OGGETTO : L.R. 15/2015 art.26, c. 5 e 6. Adozione variante PdB Ambiti 12 e 13, relativa aggiornamento fasce di inondabilità allo stato attuale rivi Marotto, Monferrato e Molinassi, Comune di Genova ai fini indizione della fase di pubblicità partecipativa

DECRETO	N. <u>3</u> del REGISTRO ATTI AFFARI GIUNTA	DATA <u>17/01/2017</u> di SOTTOSCRIZIONE
----------------	--	---

PARERE N. 17/2016

Aggiornamento delle fasce di inondabilità allo stato attuale sulla base delle analisi contenute nel progetto preliminare delle opere di adeguamento idraulico dei tratti tombinati dei rivi Marotto e Monferrato a Genova Mulredo

Figura 2: PdB Ambiti 12 e 13 – fasce inondabilità: proposta di modifica

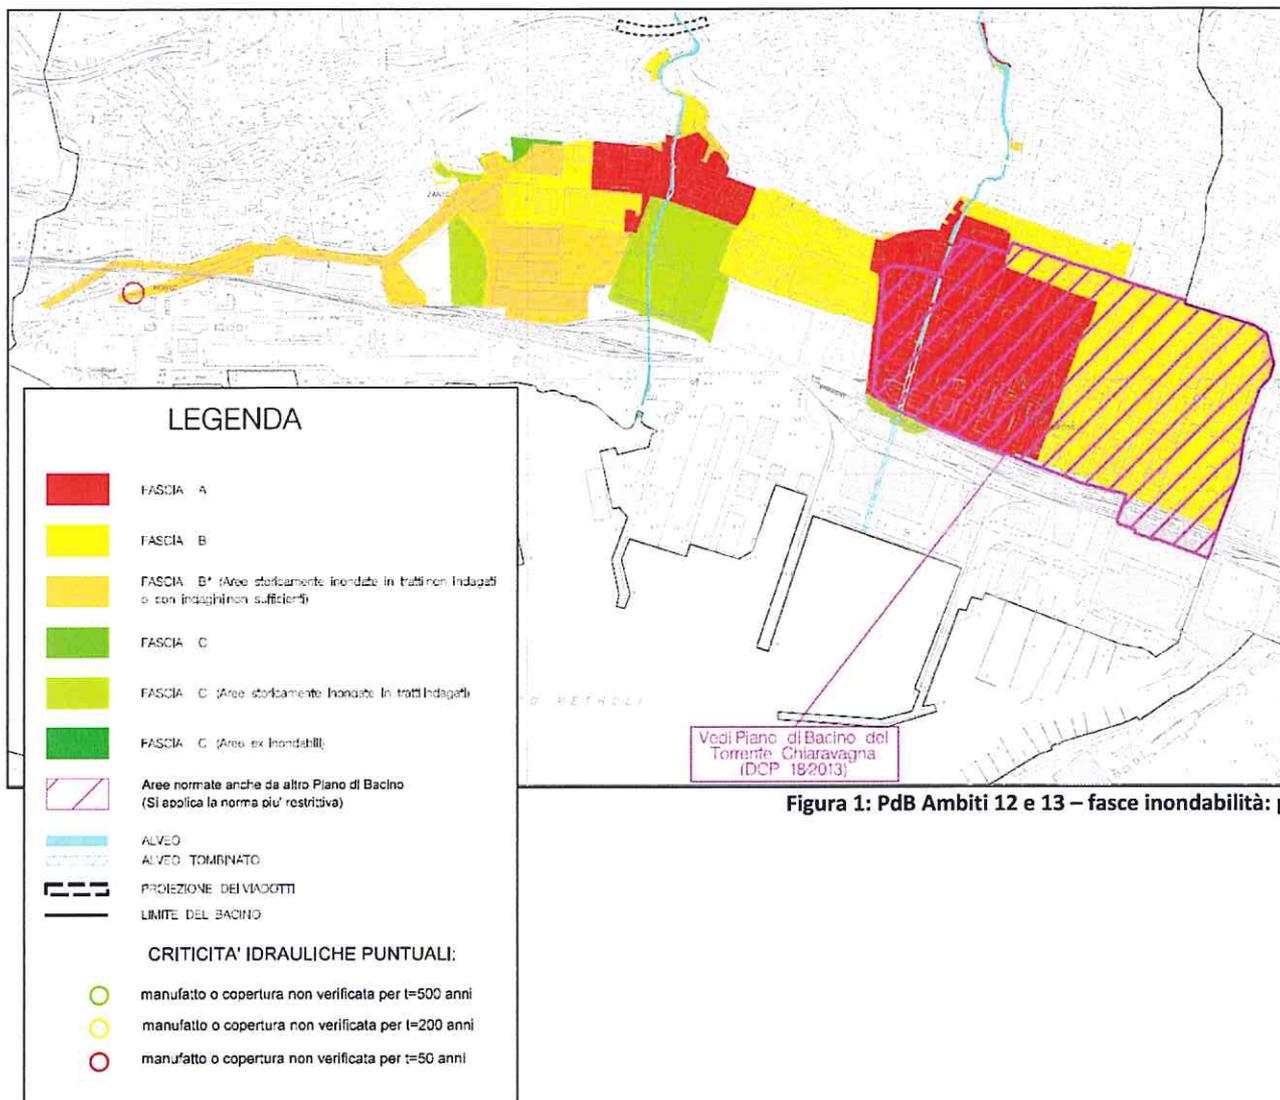
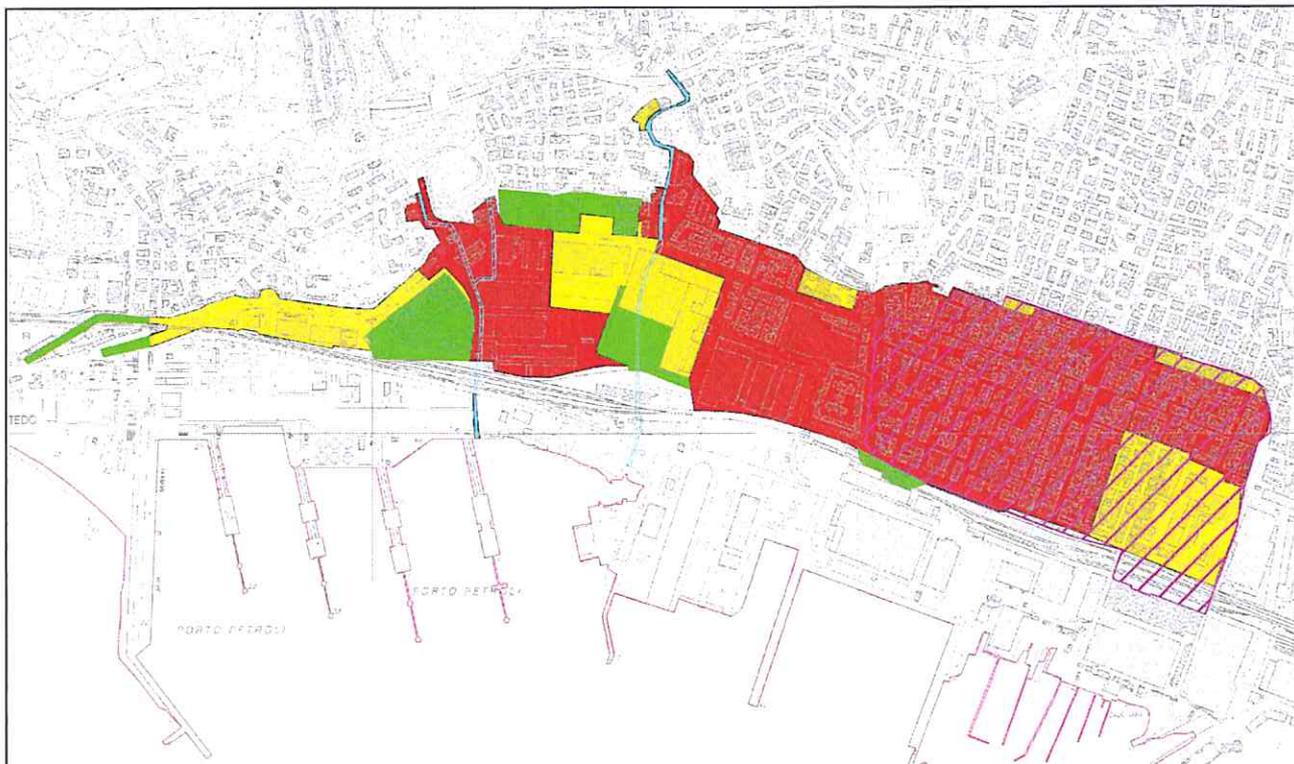
I risultati ottenuti per il Marotto e Monferrato mostrano che Il deflusso della portata 50-ennale avviene con la messa in pressione del tratto terminale coperto e contestuale rigurgito in corrente lenta verso monte. Il profilo interferisce con i manufatti esistenti e dà luogo a esondazione nel tratto a monte dell'imbocco della tombinatura.

La portata esondata defluisce in Via Merano verso ponente fino ai sottopassi stradali di Via Muledo di Pegli e verso le aree industriali e commerciali comprese tra via Merano e la linea ferroviaria.

Analogamente per il rio Molinassi, le verifiche idrauliche mostrano come il tratto tombinato risulti insufficiente al deflusso della portata 50-ennale, con la messa in pressione del tratto terminale coperto e contestuale rigurgito in corrente lenta verso monte. Il profilo interferisce con i manufatti esistenti e dà luogo a esondazione nel tratto a monte della copertura di Via Merano, che costituisce una via preferenziale per il deflusso.

La portata esondata defluisce progressivamente in Via Merano prima verso Sestri Ponente, essendo la viabilità costantemente in discesa e in un secondo momento (quando riesce a superare il dosso di Via Merano in corrispondenza di Via Sant'Alberto e Via Bressanone) verso ponente.

Lo studio presentato comprende la verifica dei rivi Marotto e Monferrato, ad oggi non indagati nel Piano di bacino e anche del rio Molinassi, sulla base di un rilievo topografico più aggiornato rispetto al Piano di bacino e pertanto è da considerarsi come approfondimento dello stesso.

Il modello idraulico implementato al fine di valutare la pericolosità idraulica nella zona di intervento appare di dettaglio adeguato ed è completo anche di un'analisi bidimensionale volta a valutare i tiranti e velocità delle portate esondate.

Inoltre la verifica dello stato attuale consente di superare la classificazione temporanea in fascia B* di parte delle aree, introdotta nel Piano a seguito degli eventi alluvionali del 2010.

ai sensi del c. 5, dell'art. 26 della l.r. 15/2015 parere favorevole all'aggiornamento del quadro di pericolosità idraulica allo stato attuale del Piano di bacino degli Ambiti 12 e 13, relativo ai rii Marotto e Monferrato e Molinassi, sulla base dell'*Analisi del rischio idraulico residuale* allegata al *Progetto preliminare delle opere di adeguamento idraulico dei tratti tombinati dei rivi Marotto e Monferrato*.
